ВСТАВКИ СТЕРЖНЕВЫХ ЯЩИКОВ, ЗАКРЕПЛЯЕМЫЕ ВИНТОМ
Размеры

ГОСТ 19377—74

Изменение № 2 ГОСТ 19377—74 Вставки стержневых ящиков, закрепляемые винтом. Размеры

Изменение № 1 ГОСТ 19377—74 Вставки стержневых ящиков, закрепляемые винтом. Размеры

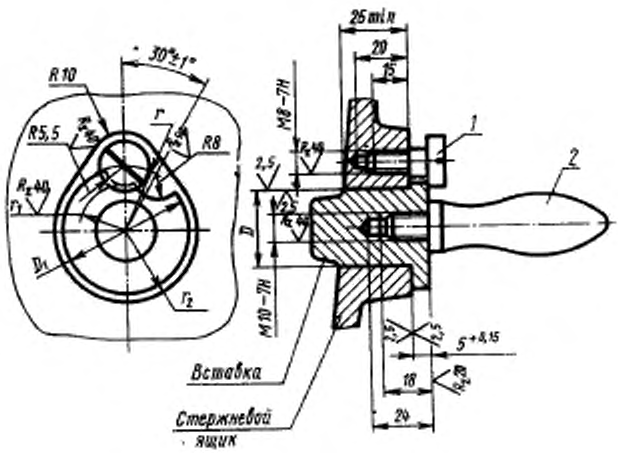
Пункт 1. Таблица. Графа r. Заменить размеры: 30 на 21; 42 на 27; 60 на 36;

графа r_1. Заменить размеры: 24,5 на 15,5; 36,5 на 21,5; 45,5 на 30,5;

графа D. Заменить обозначения: A_3 на $H9$; $Ш_3$ на $d9$.

Исполнение 1

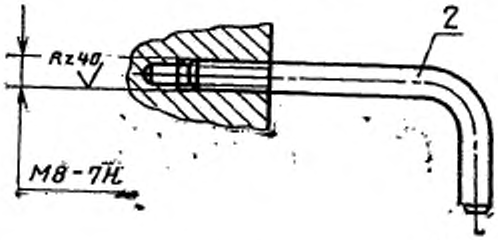
Пункт 1. Чертеж ручки (поз. 2) заменить новым:

Подрисуночная подпись. Заменить слова: «ручка 11 75×15 МН 4—64» на «ручка 0292—0604 ГОСТ 19387—74».
